Tillaga að breytingu

Bílastæði við Fjörgyn-deiliskipulag

Deiliskipulagsuppráttur		Teikn. nr.	Breytt
	Dags: 17.12.2001	Mkv: 1:500	Teikn: ypl/ms	YPL / MS
Yngvi Þór Loftsson og Margrét Sigurðardóttir landslagsarkitektar FÍLA			Teikn. nr.	Breytt

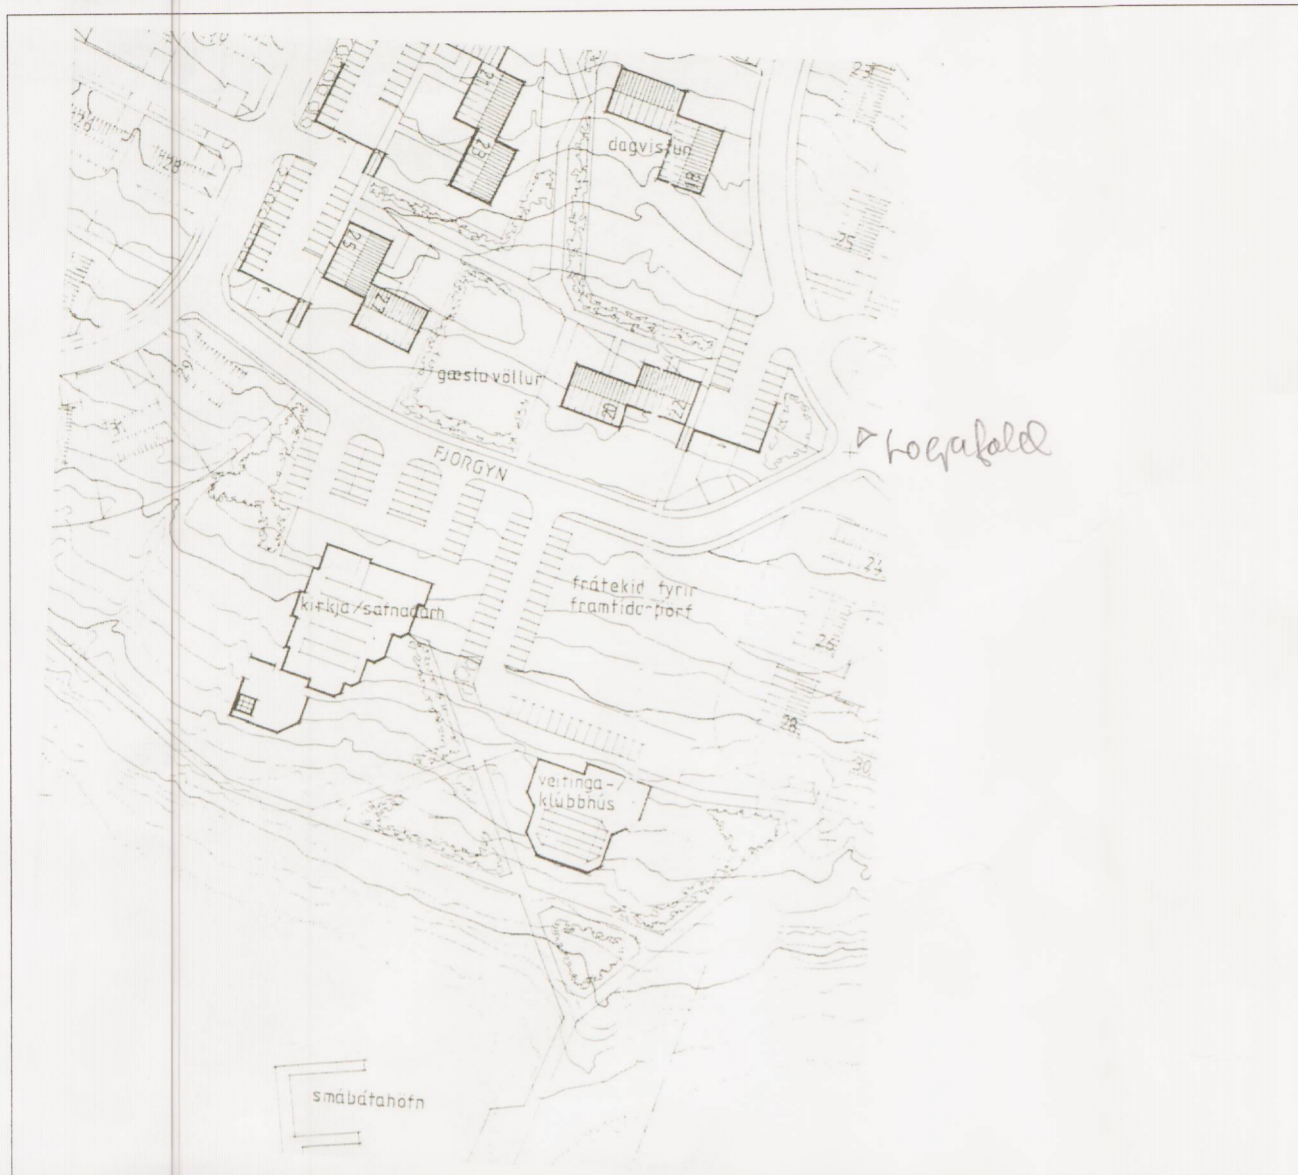
Svæði norðan við Fjörgyn.  
Einstefnu akstur frá vestri, 3 m breið akbraut.  
Bílastæði sett í 45° út frá akbraut, stærð 2,3 x 5,5m.  
Stoðvegur taki upp hæðarmismun við norðurenda.  
Girðing ofan á stoðvegg 1,2 m há.  
Trjágróður í miðeyju og til að skerma frá íbúðum.  
Samtals 38 bílastæði (fyrr voru 12 bílastæði).

Svæði sunnan við Fjörgyn:  
Bílastæði sett 90° út frá vegi, stærð 2,5 x 6m.  
Stoðvegur taki upp hæðarmismun.  
Trjágróður við enda á stæðum.  
Samtals 10 bílastæði.

Fjölgun bílastæða: 36 stæði.  
Heildarföldi bílastæða umhverfis kirkju 133 stæði.
